Zmena 01/2016
Lokalita C

EKOPOLIS - Ateliér architektúry, urbanizmu a územného plánovania Vajnorská 98/J, 831 04 Bratislava Tel./fax.: 02/207 45 115, Mobil: 0905 628 155 e-mail: zibrin.ekopolis@chello.sk			
Názov úlohy:	ÚPN mesta Trnava (Aktualizované znenie 2009) v znení neskorších zmien Zmena 01/2016 Lokalita C - Vybavenosť v lokalite Pekné pole VII a riešenie napojenia Ulice J. Hlubíka na severný obchvat	ČISTOPIS	
Obstarávateľ:	Mesto Trnava, Mestský úrad, Trhová 3, Trnava	Dátum:	09/2016
Spracovateľ:	Ing.arch Peter Zibrín, PhD., autorizovaný architekt	Č.výkr.:	B.02.
Názov výkresu:	Komplexný výkres priestorového usporiadania a funkčného využitia územia	Mierka:	1:10 000

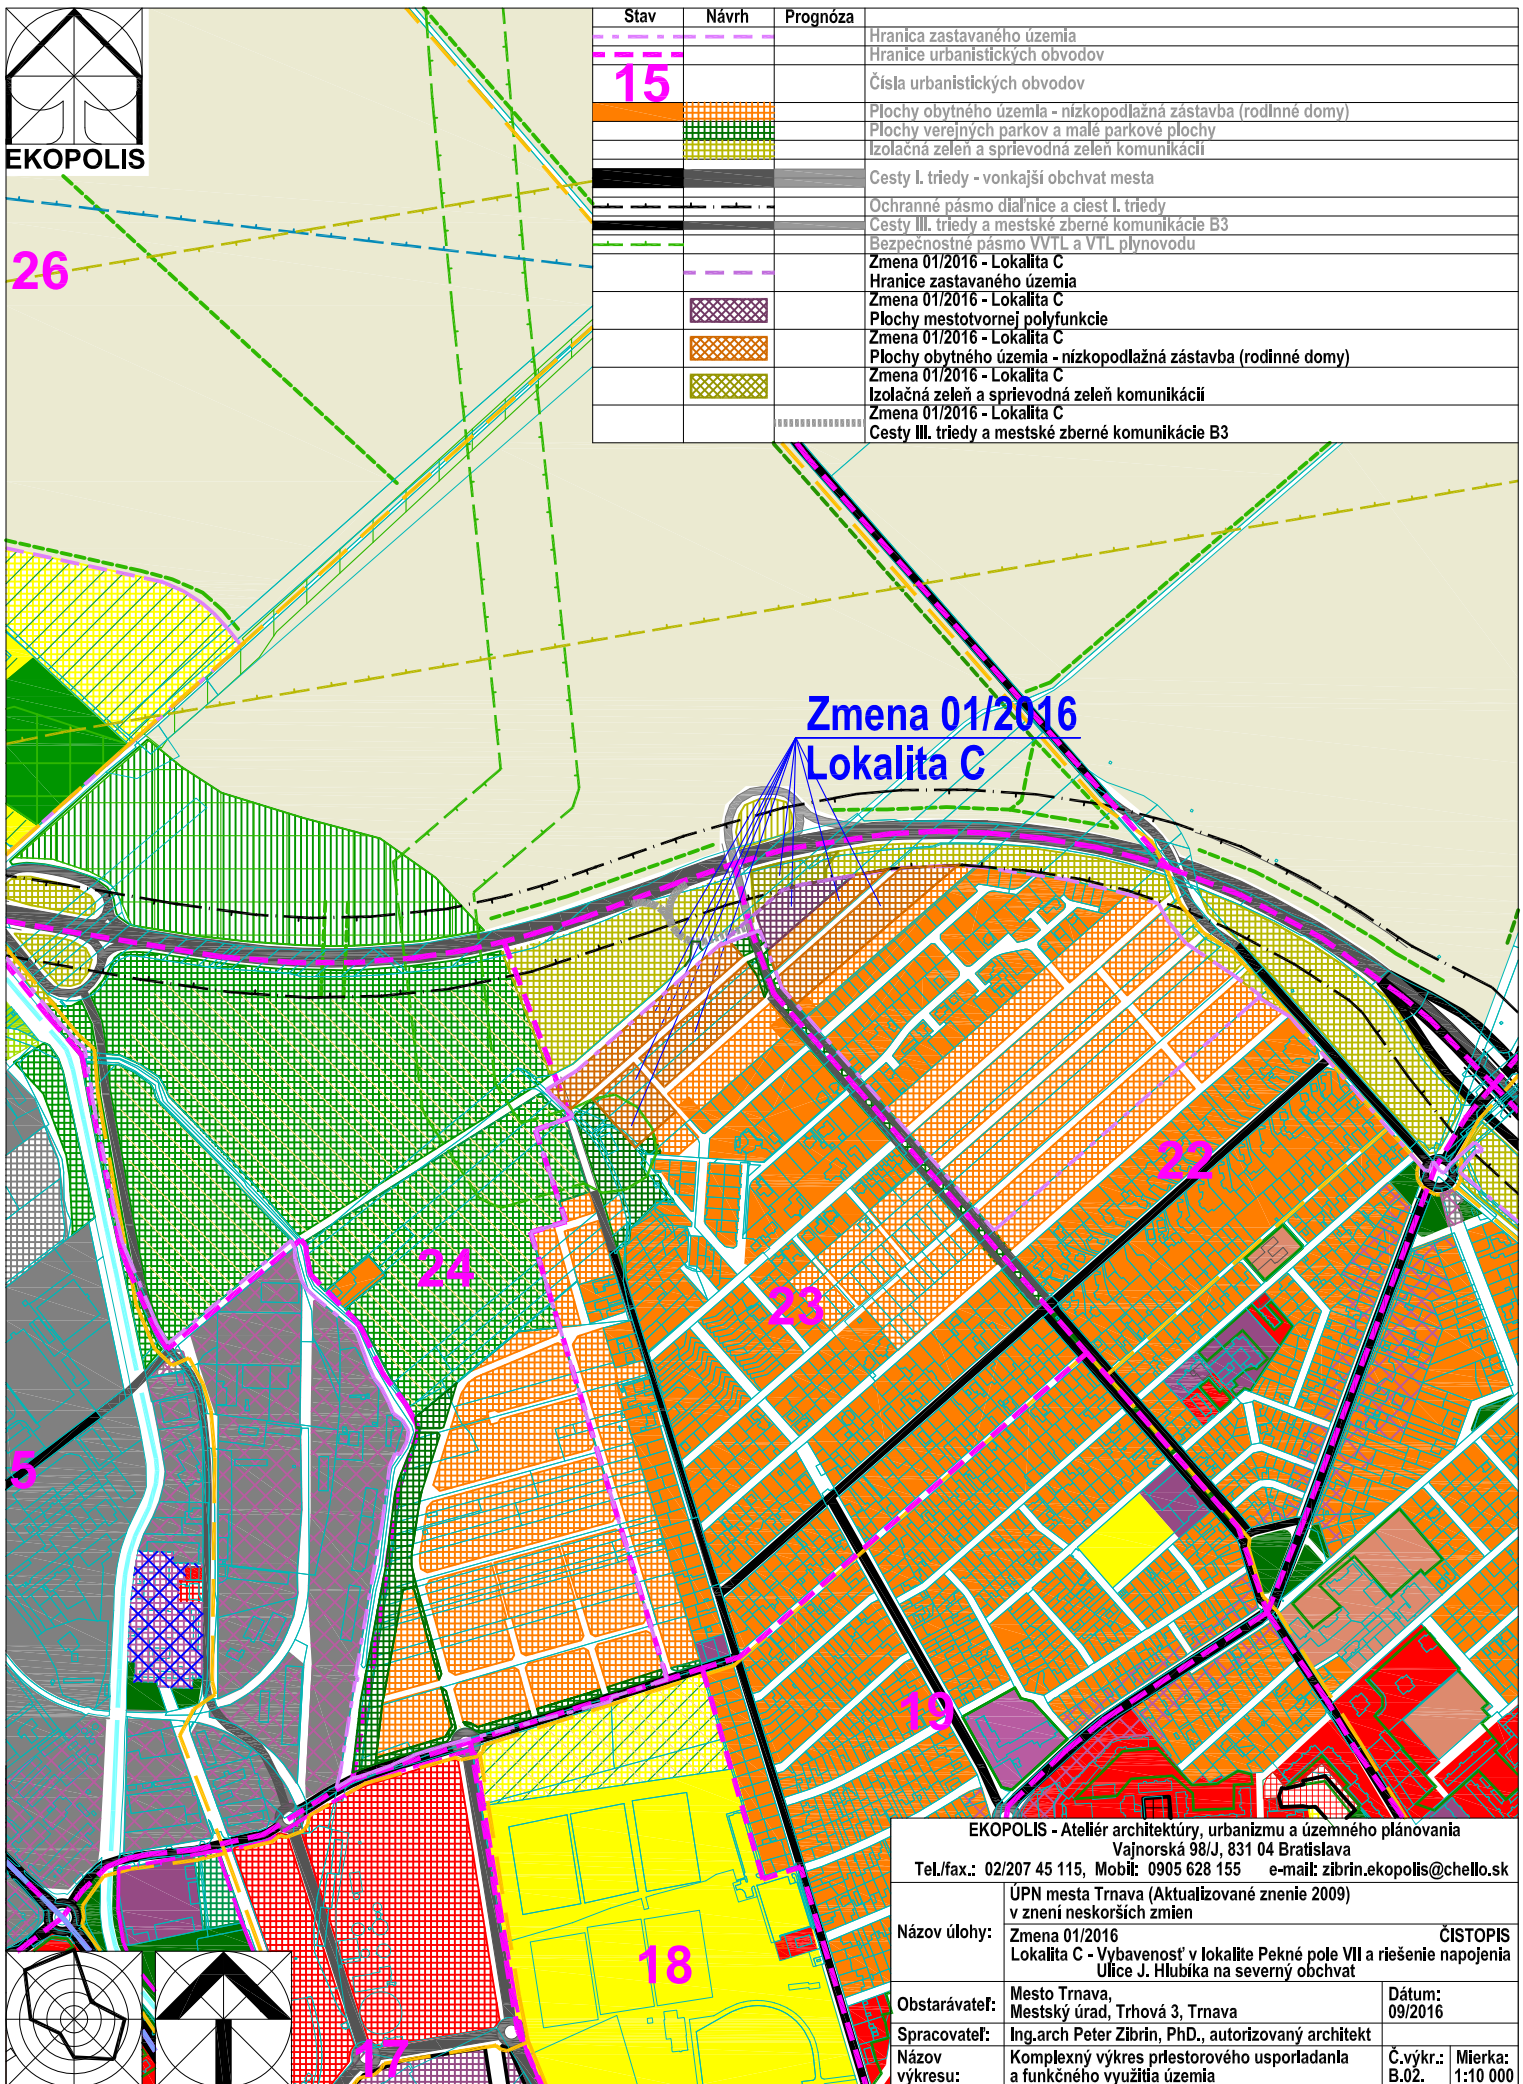
Stav	Návrh	Prognóza	
			Hranica zastavaného územia
			Hranice urbanistických obvodov
15			Čísla urbanistických obvodov
			Plochy obytného územia - nízkopodlažná zástavba (rodinné domy)
			Plochy verejných parkov a malé parkové plochy
			Izolačná zeleň a sprievodná zeleň komunikácií
			Cesty I. triedy - vonkajší obchvat mesta
			Ochranné pásmo diaľnice a ciest I. triedy
			Cesty III. triedy a mestské zberné komunikácie B3
			Bezpečnostné pásmo VVTL a VTL plynovodu
			Zmena 01/2016 - Lokalita C
			Hranica zastavaného územia
			Zmena 01/2016 - Lokalita C
			Plochy mestotvornej polyfunkcie
			Zmena 01/2016 - Lokalita C
			Plochy obytného územia - nízkopodlažná zástavba (rodinné domy)
			Zmena 01/2016 - Lokalita C
			Izolačná zeleň a sprievodná zeleň komunikácií
			Zmena 01/2016 - Lokalita C
			Cesty III. triedy a mestské zberné komunikácie B3
